Notificação de Ação de Campo

SBN-CPS-2018-002

cobas e 801: Problema no êmbolo da seringa

Nome do Produto	Série de analisadores cobas ® 8000 modular Módulo cobas e 801
Parte do Instrumento Afetado GMMI / N° Identificador	PLUNGER (798-3203) (êmbolo)
Instrumento/Sistema Afetado	Módulo cobas e 801 (GMMI 07682913001) Número de série de 1601-01 ao 18E6-10
Versão de Software (SW)	Não Aplicável
Tipo de Ação	Ação Corretiva de Segurança em Campo (FSCA)

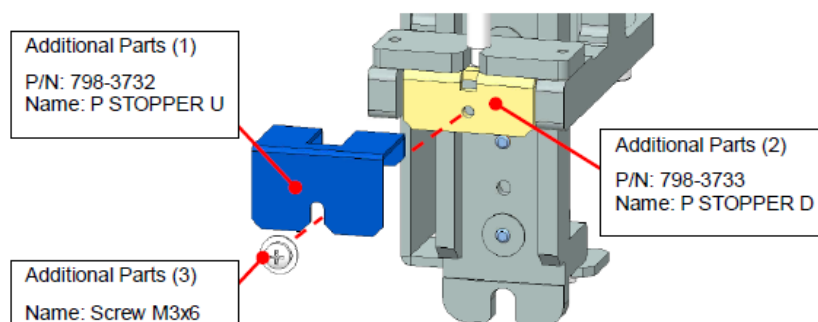
Uma instalação obrigatória conforme indicativo abaixo no êmbolo da seringa para as seringas R1, R2 e PW é necessária para os módulos **cobas e 801** no campo, dos números de série **1601-01 a 18E6-10**, ilustrados abaixo:

Os kits de modificação de hardware (peças adicionais demarcadas acima) já foram desenvolvidos pelo fabricante e estão em fase de importação pela Roche Diagnóstica Brasil.

A instalação do kit requer poucos minutos se o instrumento estiver disponível no modo *Standby*. O kit assegura o correto posicionamento e movimento do conjunto de seringas mencionado e, portanto previne a falha.
